Parecer da Comissão de Avaliação

4ª Alteração do Loteamento Prata Riverside Village

Processo de AIA nº 1526/2021

PARECER DA COMISSÃO DE AVALIAÇÃO

Figura 1 - Extrato da Planta de Ordenamento - 1 - Qualificação do Espaço Urbano - do PDM de Lisboa em vigor.

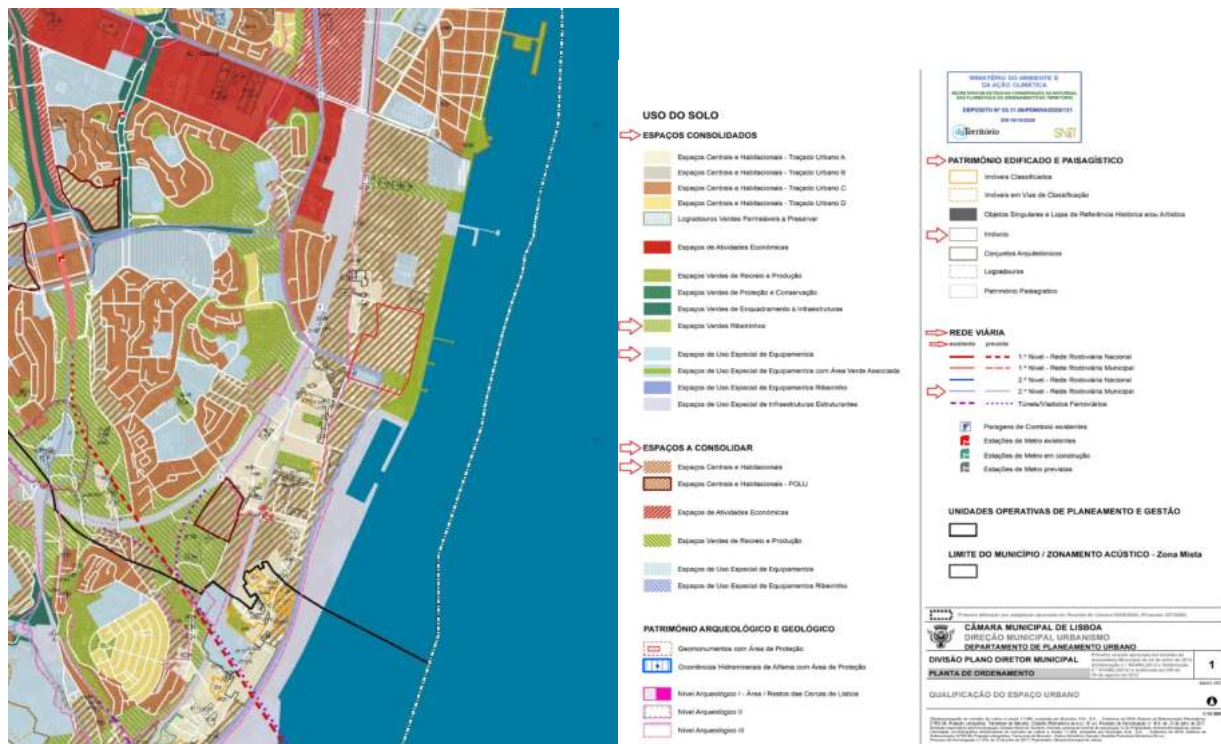
Em termos de enquadramento urbanístico, a Revisão do PDM em vigor insere, segundo a “*Planta de Ordenamento - 1 - Qualificação do Espaço Urbano*” (Figura 1), a área de intervenção do projeto em Solo urbano:

O terreno é ainda atravessado por uma via de 2º Nível da Rede Rodoviária Municipal.

Ao nível do património arqueológico e geológico poderá estar ligeiramente em causa uma área sujeita ao nível arqueológico III.

Figura 5 - Extrato da Planta de Ordenamento - 5 - Riscos Naturais e Antrópicos II - do PDM de Lisboa em vigor.

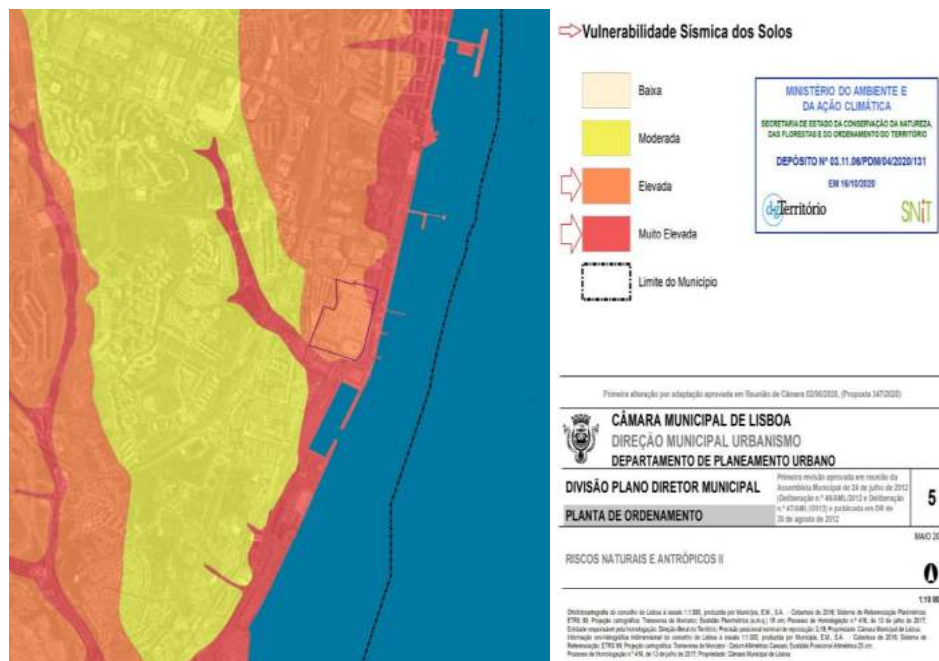
Segundo a “Planta de Ordenamento - 5 - Riscos Naturais e Antrópicos II” (Figura 5), quase toda a área apresenta “Elevada vulnerabilidade sísmica dos solos”, havendo uma pequena área contígua a nordeste que apresenta “Muito elevada vulnerabilidade sísmica dos solos”.

Figura 6 - Extrato da Planta de Ordenamento - 6 - Condicionantes de infraestruturas - do PDM de Lisboa em vigor.

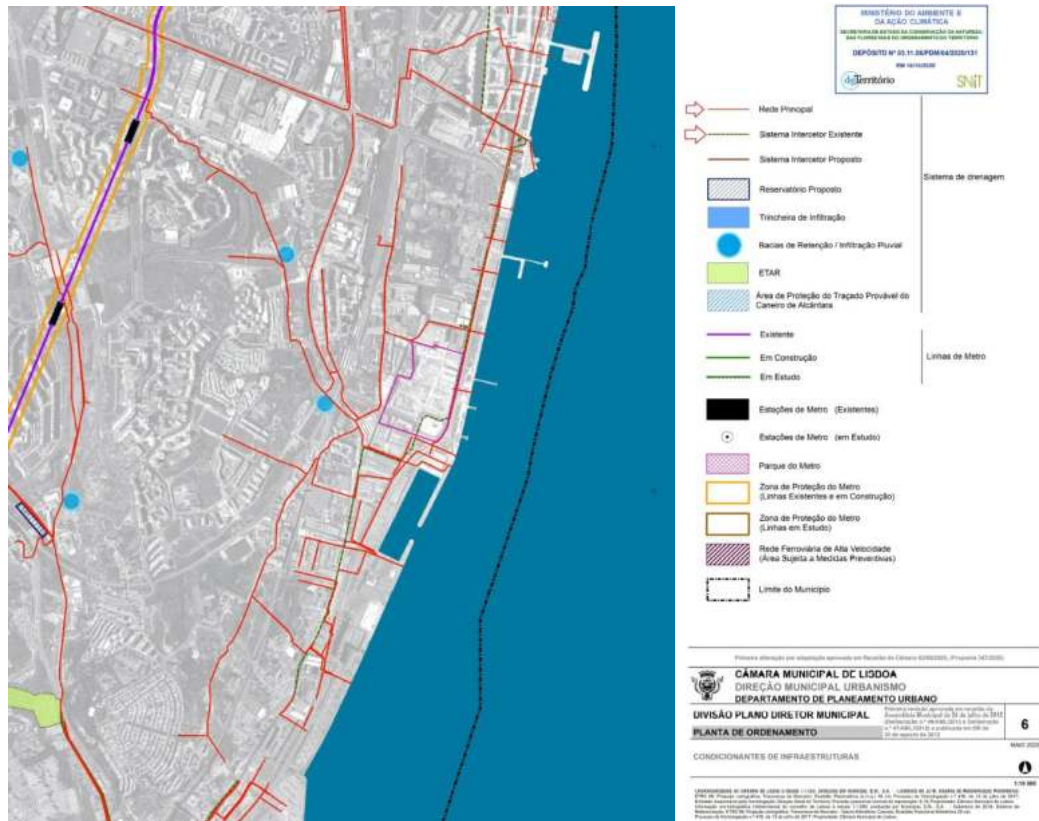
A “Planta de Ordenamento - 6 - Condicionantes de infraestruturas” (Figura 6) indica que o terreno é atravessado por uma infraestrutura do Sistema Intercetor existente do sistema de drenagem e ainda o traçado da Rede Principal do

Sistema de Drenagem.

Fig. 1- - Identificação dos recetores/edifícios objeto de reforço de isolamento-Mapa de ruído desenvolvido para a situação futura (Lden) (Fonte: EIA)

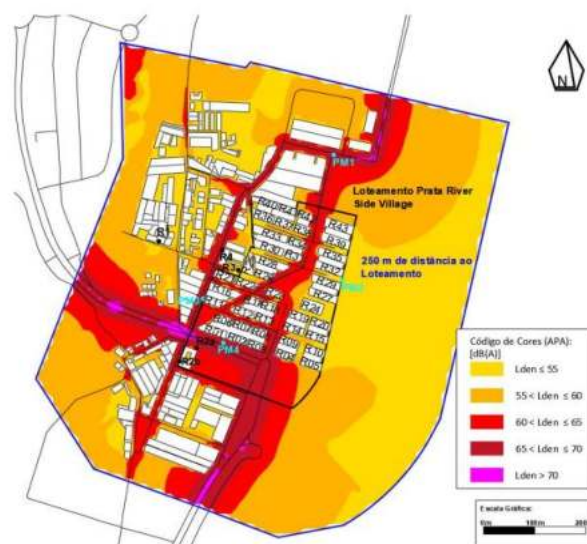
Assim, e caso a CM de Lisboa confirme tratar-se, para efeitos de aplicação do RGR, de uma zona urbana consolidada, não abrangida pelo PMRR/PAR mas cujos níveis sonoros (atualizados e fundamentados e com validação das discrepâncias igualmente solicitada à CM de Lisboa em fase de apreciação prévia), não excedem em mais de 5 dB(A) os valores limite aplicáveis em face da classificação como zona mista, o licenciamento de novos edifícios habitacionais encontra-se condicionado à existência de projeto acústico que considere um reforço do isolamento sonoro conforme estipulado na alínea b) do nº7 do artigo 12º do RGR. Apesar de constituir um requisito legal e um pressuposto da avaliação, esta medida deve constituir uma condicionante ao projeto, a ser aplicada (no mínimo) aos seguintes novos edifício: - R01, R02, R03, R04, R08, R09, R11, R13, R16, R17, R18, R21, R22, R23, R26, R28, R31 e R34 (conforme Fig. 1).
